**Avis délibéré de l’Autorité environnementale
sur le projet Verkor de fabrication de cellules et
de modules de batteries électriques sur les
communes de Bourbourg et Craywick (59)**

n°Ae : 2022-115

Avis délibéré n° 2022-115 adopté lors de la séance du 23 février 2023

Figure 3 : Master-plan du site (Source : étude d'impact)

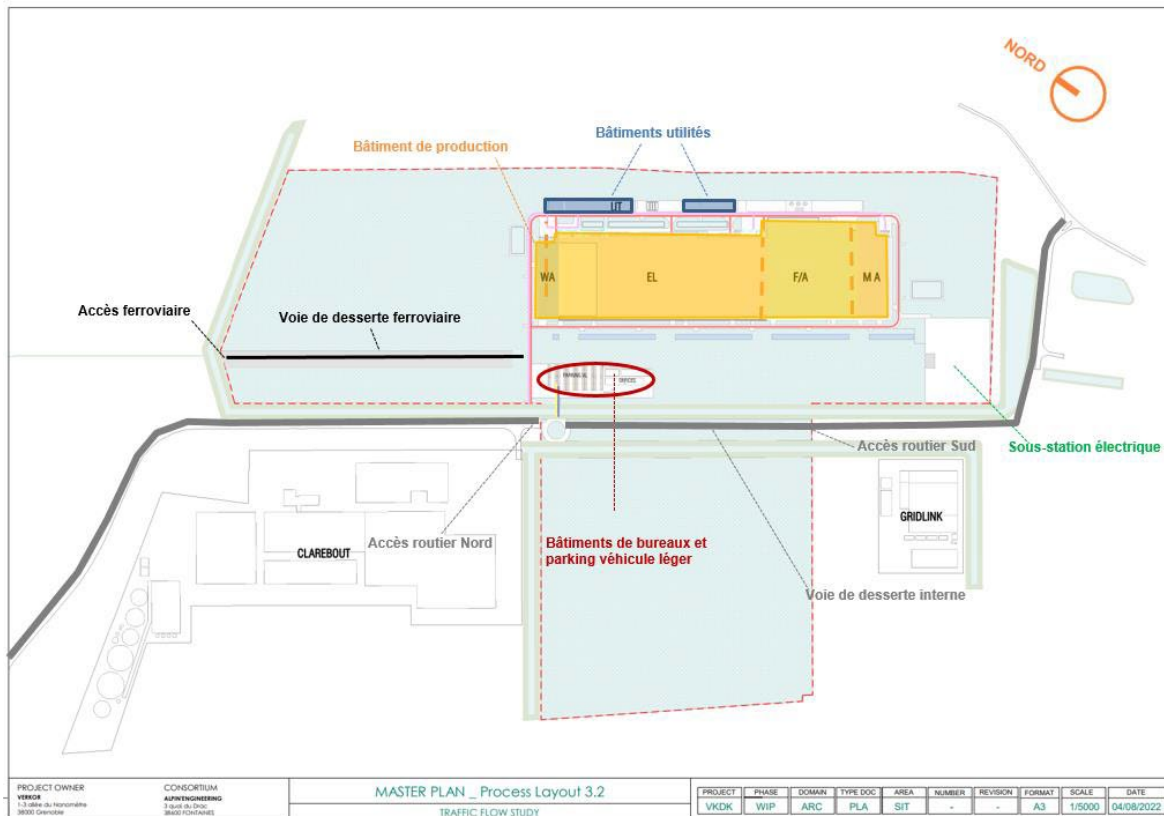
La présentation de l'usine reste très sommaire (voir partie centrale de la figure 3) : n'est fourni qu'un schéma « macroscopique », sans explication du positionnement des lignes de production les unes par rapport aux autres. Le graphique, qui semble lui correspondre et qui s'intitule « plan d'installation du chantier », ne comporte pas de légende. En particulier, le positionnement et l'articulation entre elles des quatre phases de développement ne sont pas présentés. Il a été confirmé aux rapporteurs que plusieurs choix importants restaient encore à arrêter.

L'Ae recommande, pour l'enquête publique, de fournir une description aussi précise que possible de l'usine tenant compte des décisions les plus avancées, afin de permettre au public de mieux comprendre l'agencement interne du bâtiment.

Figure 8 : Aménagements routiers liés au projet Cap 2020. Le projet Verkor est au sud du RIA Ouest ; on y accède par la RD 11 (Source : dossier)

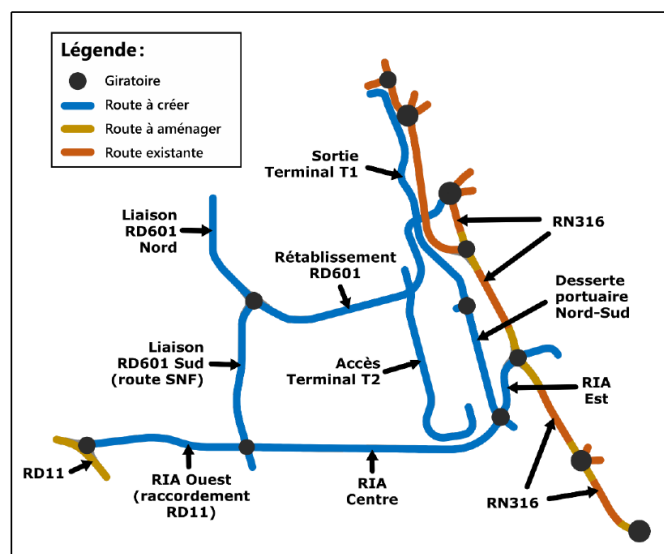
L'Ae rappelle que ces aménagements ne sauraient être considérés pour acquis tant qu'ils ne sont pas autorisés. Compte tenu du dépôt récent de la demande d'autorisation préalable à leur réalisation, le dossier doit les considérer comme un « autre projet connu », sauf composante indissociable du projet Verkor ; ses incidences doivent alors être prises en compte exclusivement dans l'analyse des incidences cumulées de l'étude d'impact et non dans le scénario de référence.

L'Ae recommande de préciser ceux des aménagements prévus par le projet Cap 2020 nécessaires au fonctionnement du projet Verkor et de les considérer comme une composante du projet. Elle recommande de ne prendre en compte les autres projets que dans l'analyse des incidences cumulées, mais ni dans le scénario de référence ni dans l'analyse des incidences.

Figure 10 : Trafic actuel sur les axes routiers de la zone d'étude (Source : étude d'impact)

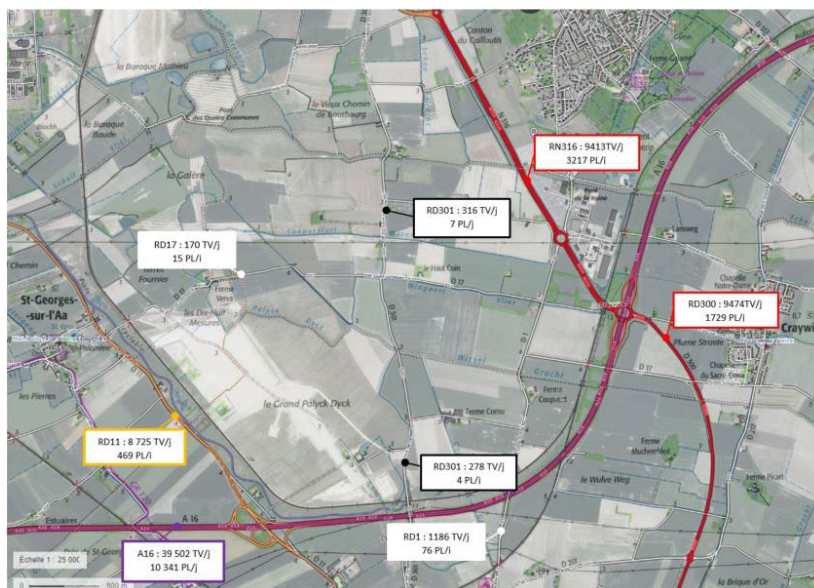
Contrairement à l'appréciation du dossier, l'Ae considère que l'enjeu relatif aux déplacements sera fort (et non modéré) au regard de l'accroissement du trafic automobile sur le secteur de la ZGI.

Figure 12 : Gains de CO₂ (en kg CO_{2eq}/kWh) attendus dans le cadre du projet grâce aux technologies BIMS et DROPS (Source : dossier)

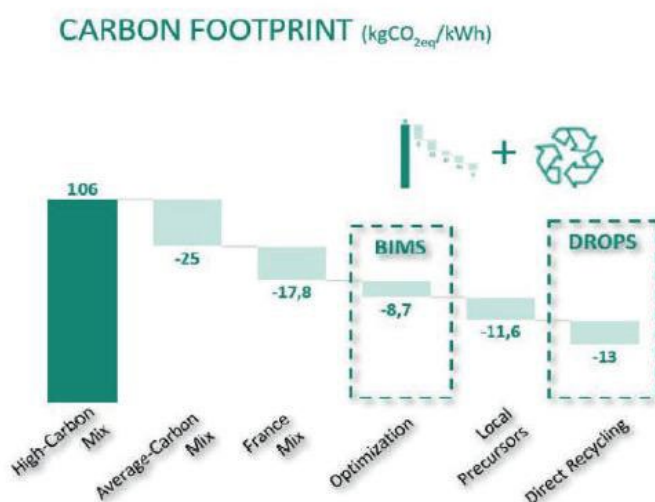
Elle reprend d'autres graphiques, sans préciser leur source, comparant l'empreinte carbone d'une batterie Verkor avec celles fabriquées par d'autres pays³⁴. Elle signale toutefois que les principaux postes d'émissions de gaz à effet de serre correspondent à l'utilisation des matières premières : « *l'effort de réduction doit ainsi être concentré sur la supply chain des matières actives* ».
